Beratungsaktion	Kennung	Gremium	Datum
Beschluss	öffentlich	Gemeinderat	26.05.2025
<b>Stellungnahme zum Teilregionalplan Energie - 2. Anhörung</b>

**Fortschreibung des Regionalplans Bodensee-Oberschwaben; Regionale Infrastruktur – Teilregionalplan Energie (Kap. 4.2) sowie Änderungen an anderen Plankapiteln hier: Beteiligungsverfahren gem. § 9 Abs. 2 und 3 des Raumordnungsgesetzes (ROG) in Verbindung mit § 12 Absatz 2, 4 und 5 des Landesplanungsgesetzes (LpIG)**

# Teilregionalplan Energie Regionalverband Bodensee Oberschwaben – 2. Anhörung

Roßberg/Oberurbach-Nord – FFPV-436-033

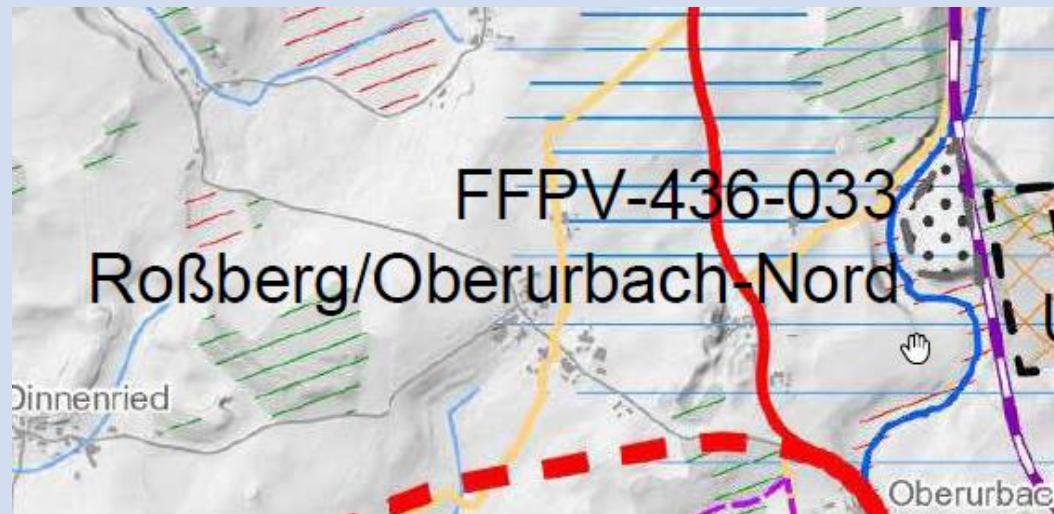
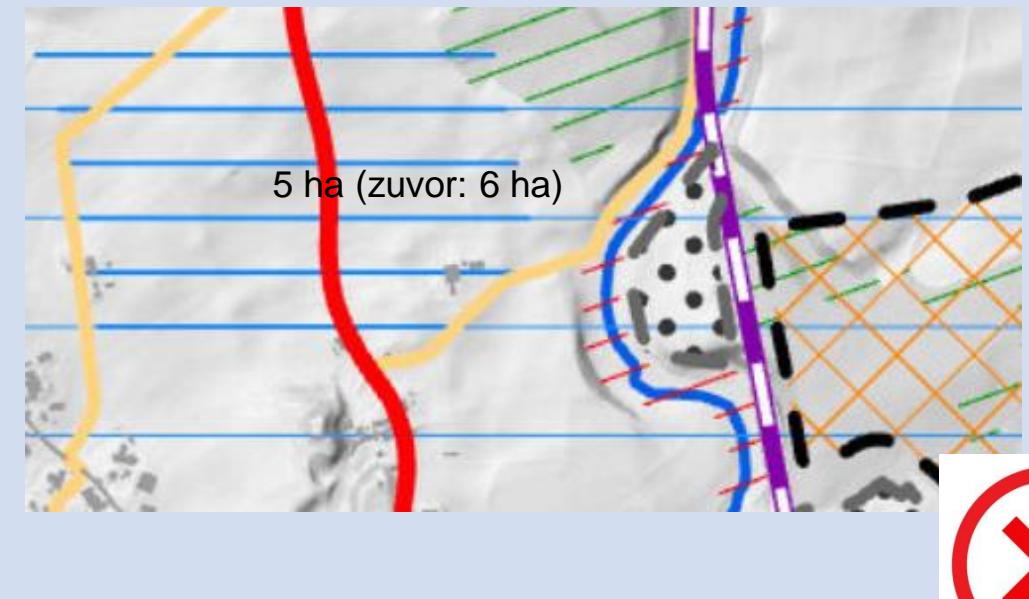
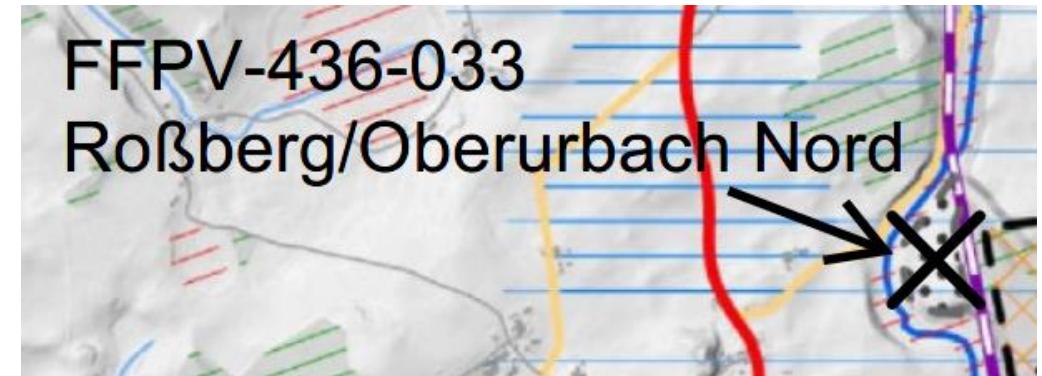
Im ersten Entwurf des Teilregionalplans Energie wurde die Fläche mit **6 ha** ausgewiesen. Diese muss nach der Stellungnahme der Stadt Bad Waldsee vom 08.05.2024 vollständig entfallen, da sich an dieser Stelle ein Hochwasserrückhaltebecken befindet, dessen Funktion nicht durch eine FFPV-Anlage gefährdet werden darf. Als Ersatz wurde auf die 8 ha große Fläche für die FFPV-Anlage Sankt Johannes nordöstlich von Oberurbach verwiesen, die bereits in 2024 errichtet und in Betrieb genommen wurde.

Der RVBO hat die Fläche im zweiten Anhörungsentwurf mit einer Größe von nun **5 ha** ausgewiesen, was 0,05 % der Gesamtfläche von Bad Waldsee entspricht.

Die Stadt Bad Waldsee weist weiter auf das sich im betroffenen Bereich befindliche zentrale Hochwasserrückhaltebecken hin, dessen Funktion durch eine Freiflächen-Photovoltaikanlage in keiner Weise beeinträchtigt werden darf. Die wasserwirtschaftliche Sicherheit und die Hochwasservorsorge stehen hier eindeutig im Vordergrund. Zudem ist die Fläche in der Karte „Hochwasserschutz für regionale Grünzüge und Grünzäsuren“ ebenfalls als Überflutungsfläche markiert.

- Hochwasserrückhaltebecken darf nicht beeinträchtigt werden

- Fläche als Überflutungsfläche ausgewiesen

- 100 % hochwertige landwirtschaftliche Vorrangfläche (sehr hohe Bodenfunktionalität)
- Schutzwürdigkeit laut Flurbilanz 2022

- Alternative Fläche „Bad Waldsee-Oberurbach-Nord“ bereits bebaut und gesichert

Forderung: Streichung

Roßberg/Oberurbach 1 – FFPV-436-031\_1

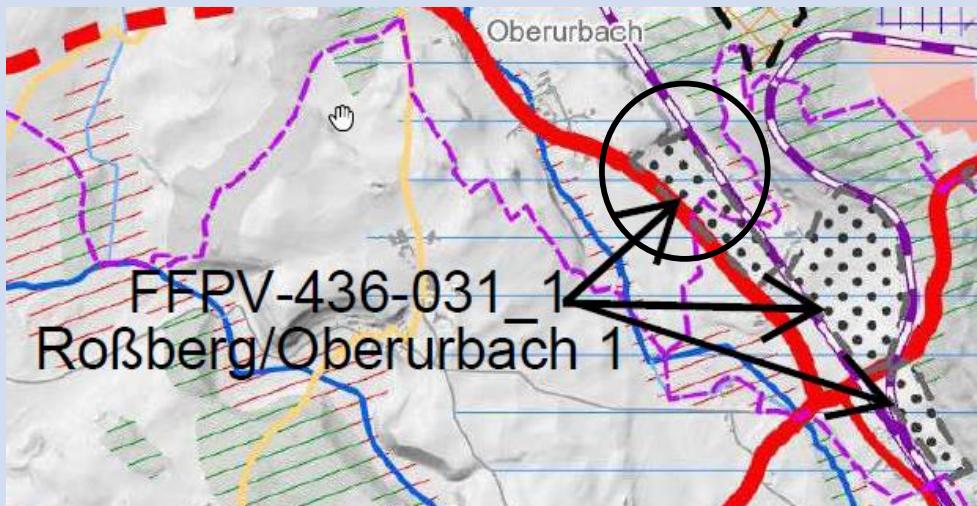
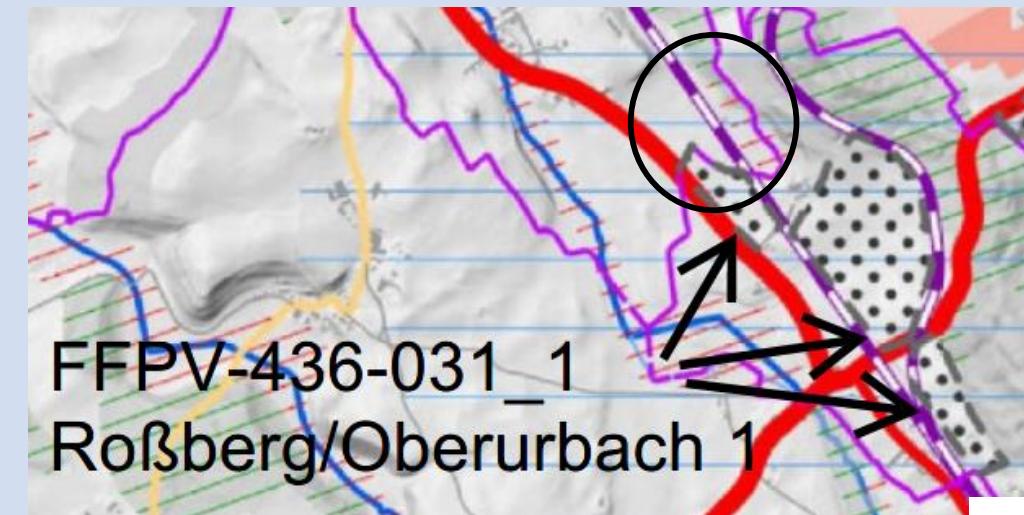
In der ersten Offenlage des Teilregionalplans Energie wurde die Fläche mit **33 ha** ausgewiesen und sie befindet sich größtenteils auf der Gemarkung Wolfegg, zu einem kleineren Teil von 6 ha auf der Gemarkung Mittelurbach. Die Stadt Bad Waldsee forderte in der Stellungnahme vom 08.05.2024, dass der 6 ha große Flächenanteil auf Bad Waldseer Gemarkung (0,06 % der Gesamtfläche von Bad Waldsee) vollständig entfallen muss.

Im zweiten Anhörungsentwurf wurde die Fläche verkleinert und mit nun 27 ha ausgewiesen und der Teil auf der Gemarkung Mittelurbach wurde abgesehen von einem kleinen Anteil von ca. 0,7 ha gestrichen. Auch wurde die Fläche für die FFPV-Anlage Sankt Johannes im neuen Anhörungsentwurf berücksichtigt und eingebracht, was die Stadt Bad Waldsee sehr begrüßt.

Im Bereich Oberurbach besteht bereits eine hohe Konzentration von geplanten und realisierten Energieinfrastrukturen. Zudem ist der Abstand zur nächsten Siedlungsfläche sehr gering. Die zusätzliche Ausweisung der Fläche Roßberg/Oberurbach 1 würde zu einer unzumutbaren Überlastung von Oberurbach führen, die sowohl ökologisch als auch sozial nicht mehr vertretbar ist.

Die Stadt Bad Waldsee fordert weiterhin die Streichung der anteiligen Flächen auf der Gemarkung Mittelurbach.

Forderung: Streichung

Solarpark Sankt Johannes FFPV-436-066

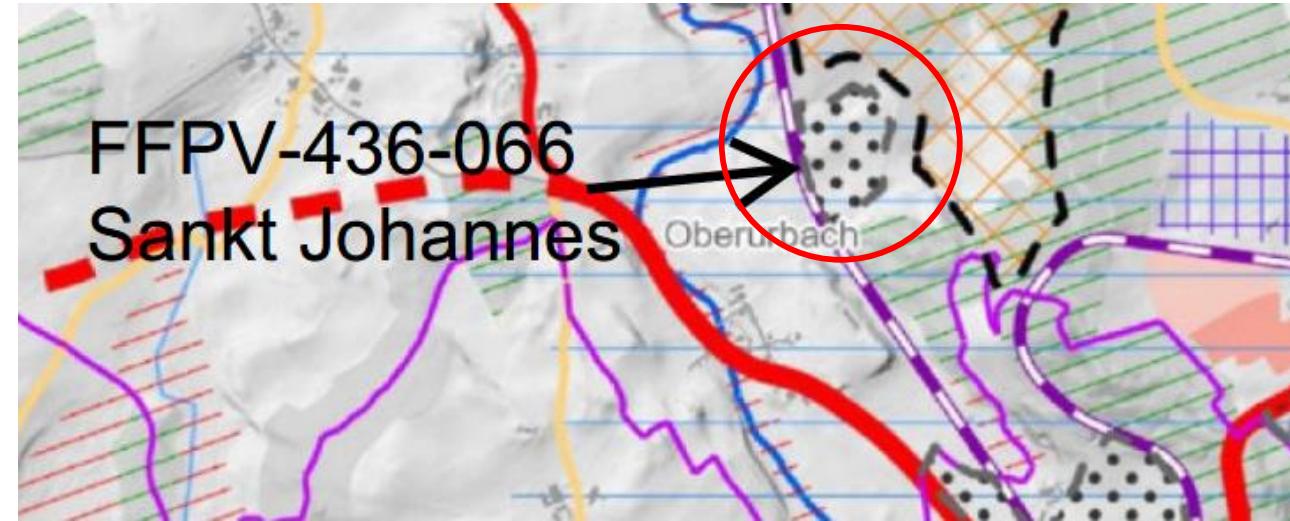
Die Neuaufnahme der **8 ha** großen Fläche für den Solarpark Sankt Johannes ist seitens der Stadt Bad Waldsee in Ordnung. Bereits in der Stellungnahme vom 08.05.2024 wurde um die Aufnahme der Fläche als Vorbehaltsgebiet für FFPV gebeten.

- Aufnahme & Berücksichtigung des  
Solarparks Sankt Johannes

Bad Waldsee Mennisweiler-Süd – FFPV-436-032

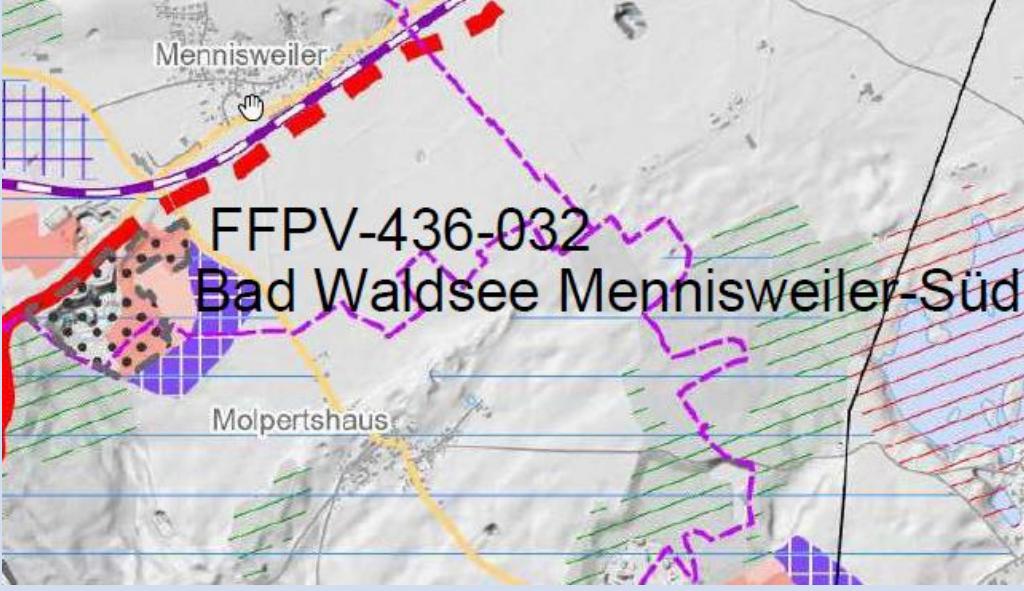
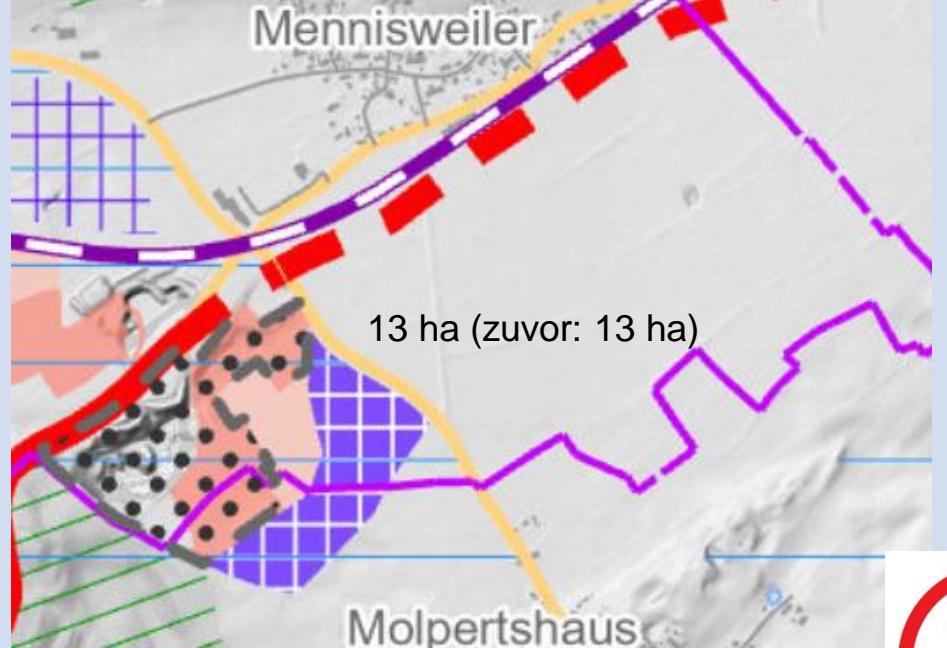
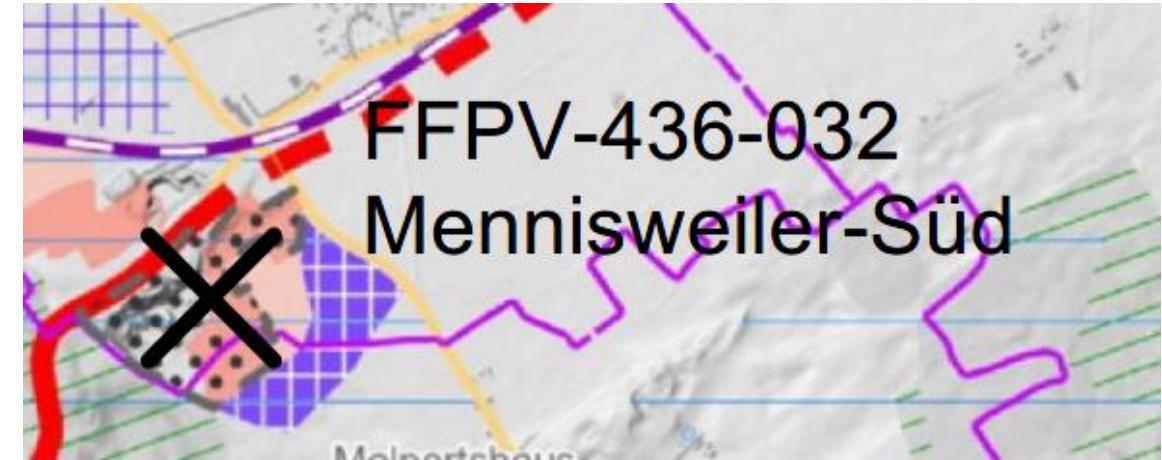
Die bereits in der ersten Offenlage ausgewiesene Fläche mit **16 ha** liegt südlich der L314, davon etwa **13 ha** auf der Gemarkung Mittelurbach (0,12 % der Gesamtfläche von Bad Waldsee) und rund 3 ha auf der Gemarkung Wolfegg. In ihrer Stellungnahme vom 08.05.2024 wies die Stadt Bad Waldsee auf den dortigen Kies- und Sandabbau sowie auf den Vorbehalt der Weiterentwicklung der Fläche zu gewerblichen Zwecken hin. Die Stadt Bad Waldsee erachtet die Anbindung einer gewerblichen Fläche an die L 314 und die K 7933 als ideal und hat den RVBO gebeten, diese Fläche als Vorbehaltsgebiet für FFPV zu streichen.

Im zweiten Anhörungsentwurf wurde die Fläche nicht geändert und sie wurde erneut mit **16 ha** ausgewiesen.

Die Stadt Bad Waldsee möchte sich die Möglichkeit offenhalten, diese Fläche in eine gewerbliche Baufläche zu entwickeln. Der Kiesabbau könnte später eine wirtschaftliche Nutzung ermöglichen. Die Lage an der Schnittstelle zwischen der L314 und der K7933 eröffnet ideale infrastrukturelle Anschlussmöglichkeiten für eine zukünftige gewerbliche Nutzung. Eine Umnutzung der Fläche für Photovoltaik würde diesen langfristigen Entwicklungsspielraum unwiederbringlich verbauen. Aus Sicht der Stadtentwicklung und Flächensicherung kommt daher eine Freiflächen-Photovoltaikanlage an dieser Stelle nicht in Betracht und muss gestrichen werden.

- Potenzial für zukünftige gewerbliche Nutzung nach Kiesabbau
- Ideale Lage mit guter Verkehrsanbindung (L314 / K7933)

- Hoher naturschutzfachlicher Wert (Lebensraum für Feldvögel)
- Erhebliche artenschutzrechtliche Konflikte und hohe Bodenfunktionalität auf Teilflächen

Forderung: Streichung
